IZP.271.29.2023.IZ.PZP.14

INFORMACJA

Dotyczy: postępowania pod nazwą „Budowa Centrum Rozwoju Strykowa (CRS)”.

5.4.1 Płatew dachowa – dach hali

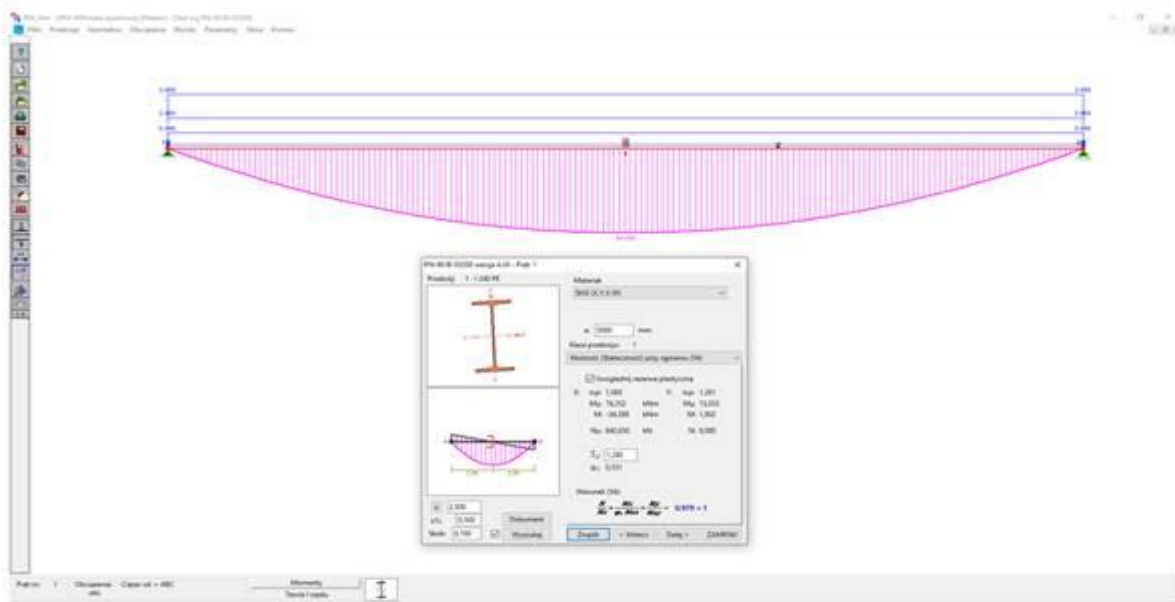
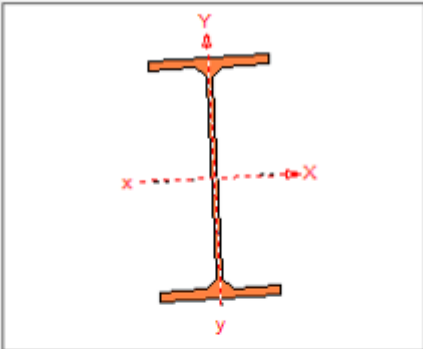
W części opisowej do Projektu Techniczno-Wykonawczego - część 3. Konstrukcja, datowanego na grudzień 2022r, na stronie 32 pkt 5.4.1 Płatew dachowa – dach hali, zamieszczono wyciąg z obliczeń styczno-wytrzymałościowych. Wynika z niego, że obliczenia przeprowadzono zgodnie z PN-90/B-03200. Norma ta nie jest wymieniona jako obowiązująca do wykonania niniejszego projektu (pkt 1.2 str. 12 - Aktualne normy, obowiązujące przepisy i literatura techniczna).

Zgodnie z załącznikiem nr 1 do „obwieszczenia Ministra Rozwoju i Technologii z dnia 15 kwietnia 2022 r. w sprawie ogłoszenia jednolitego tekstu rozporządzenia Ministra Infrastruktury w sprawie warunków technicznych, jakim powinny odpowiadać budynki i ich usytuowanie” od 1 stycznia 2021r jedyną obowiązującą normą do projektowanie elementów stalowych jest „Eurokod 3: Projektowanie konstrukcji stalowych” czyli przywołana w pkt 1,2 projektu norma „PN-EN 1993-1-1:2006 Eurokod 3: Projektowanie konstrukcji stalowych - Część 1-1: Reguły ogólne i reguły dla budynków”.

Zgodnie z wiedzą pozyskana przez oferenta wymagania Eurokodu 3 są bardziej restrykcyjne niż z PN-90/B-03200. Istnieje zatem podejrzenie, że warunek dotyczący nośności przekroju i elementu dla płatwi (wynoszący obecnie 98% nośności maksymalnej), dla obliczeń wykonanych wg Eurokodu 3 nie zostanie spełniony.

Prosimy zatem o potwierdzenie, że zaprojektowana płatew spełnia wymogi obowiązujących norm.

Przekrój płatwi IPE240 jest wystarczający i spełni wymogi norm.

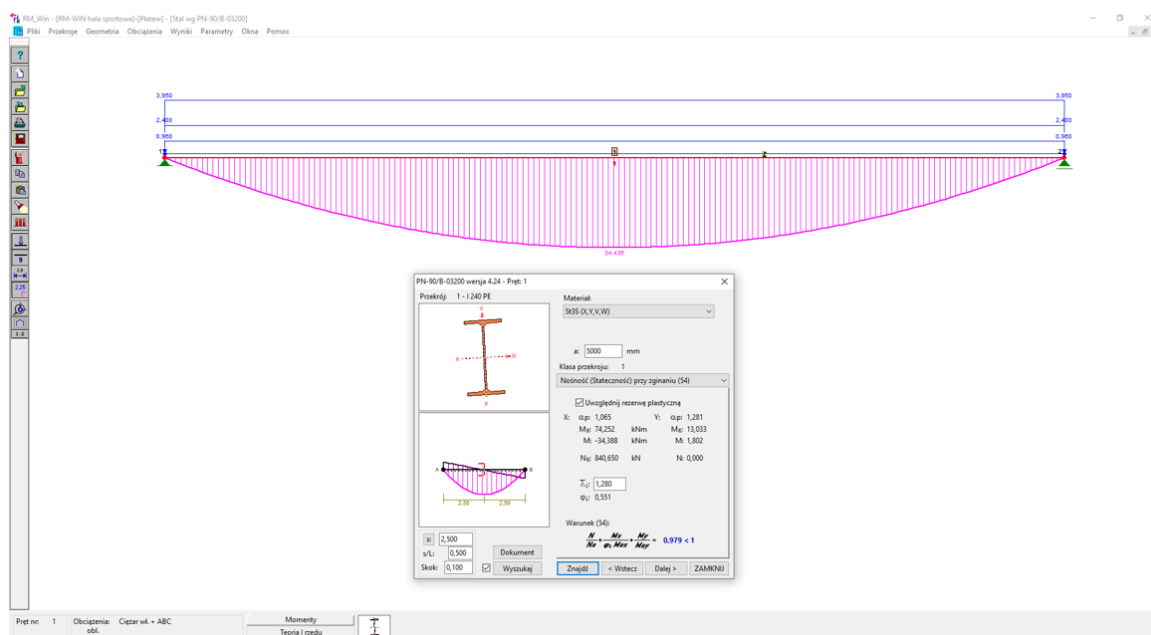
Prosimy o informację, czy w strefie trybun niezadaszonych dla kibiców gości występują jakieś balustrady? Jeśli tak, to gdzie i jaki typ. Rysunek „204 TRYBU RZUT”.

Balustrady występują po bokach oraz za plecami ostatniego rzędu siedzeń

5.4.1 Płatew dachowa – dach hali

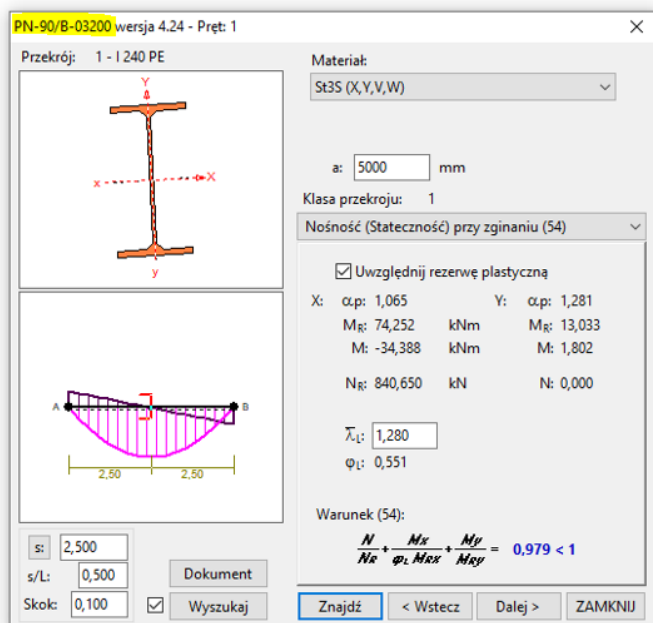
W części opisowej do Projektu Techniczno-Wykonawczego - część 3. Konstrukcja, datowanego na grudzień 2022r, na stronie 32 pkt 5.4.1 Płatew dachowa – dach hali, zamieszczono wyciąg z obliczeń styczno-wytrzymałościowych. Wynika z niego, że obliczenia przeprowadzono zgodnie z PN-90/B-03200. Norma ta nie jest wymieniona jako obowiązująca do wykonania niniejszego projektu (pkt 1.2 str. 12 - Aktualne normy, obowiązujące przepisy i literatura techniczna).

Zgodnie z wiedzą pozyskana przez oferenta wymagania Eurokodu 3 są bardziej restrykcyjne niż z PN-90/B-03200. Istnieje zatem podejrzenie, że warunek dotyczący nośności przekroju i elementu dla płatewi (wynoszący obecnie 98% nośności maksymalnej), dla obliczeń wykonanych wg Eurokodu 3 nie zostanie spełniony.

Prosimy zatem o potwierdzenie, że zaprojektowana płatew spełnia wymogi obowiązujących norm.
